DAV Kletterzentrum Süd, geplanter Neubau (3. Halle)

Geplanter barrierefreier Zugang EG

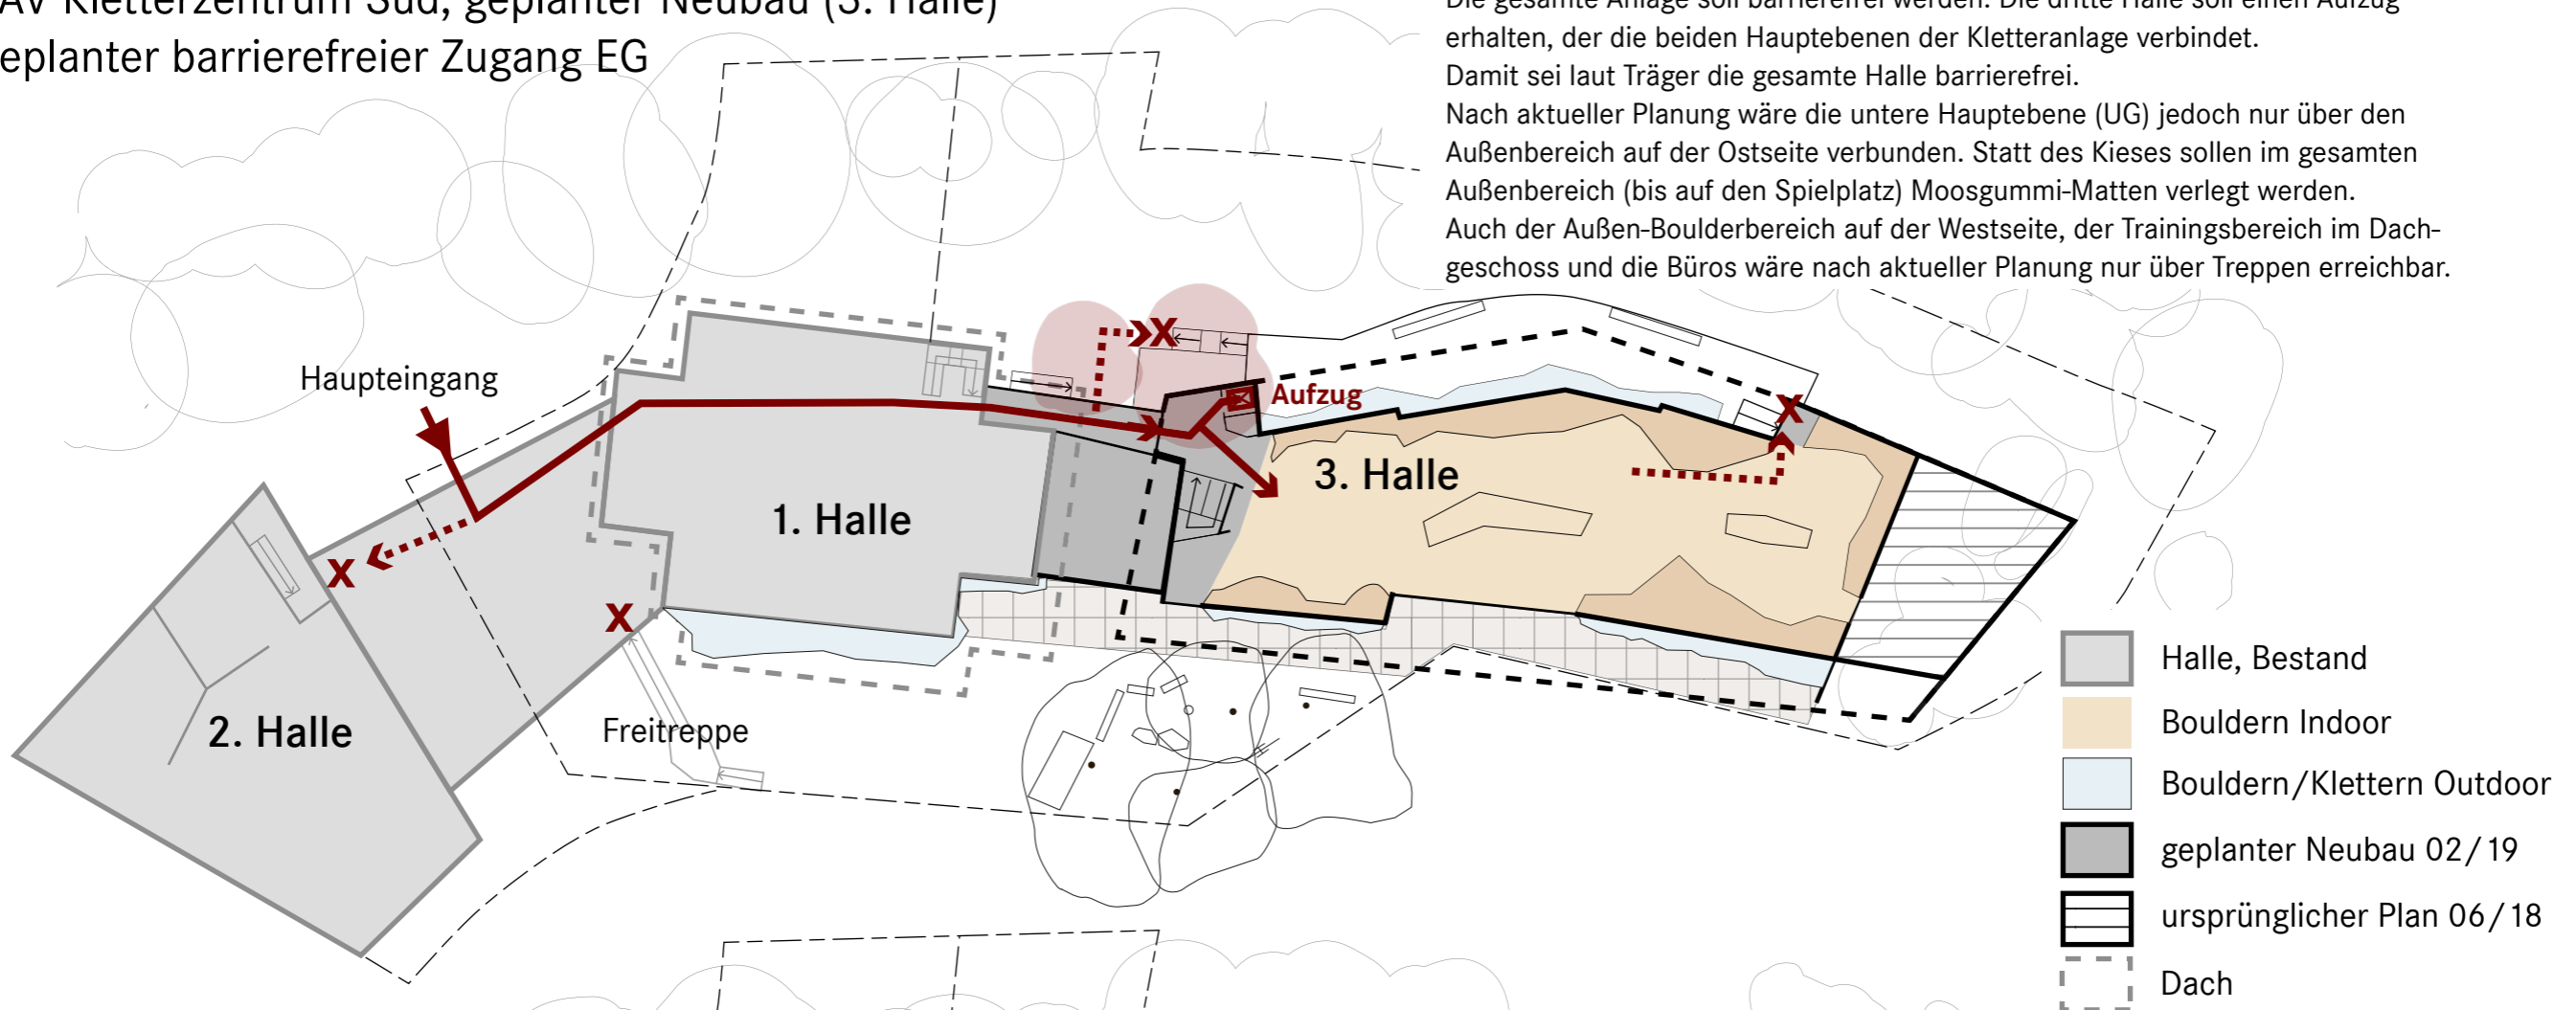
Die gesamte Anlage soll barrierefrei werden. Die dritte Halle soll einen Aufzug erhalten, der die beiden Hauptebenen der Kletteranlage verbindet. Damit sei laut Träger die gesamte Halle barrierefrei. Nach aktueller Planung wäre die untere Hauptebene (UG) jedoch nur über den Außenbereich auf der Ostseite verbunden. Statt des Kieses sollen im gesamten Außenbereich (bis auf den Spielplatz) Moosgummi-Matten verlegt werden. Auch der Außen-Boulderbereich auf der Westseite, der Trainingsbereich im Dachgeschoss und die Büros wäre nach aktueller Planung nur über Treppen erreichbar.
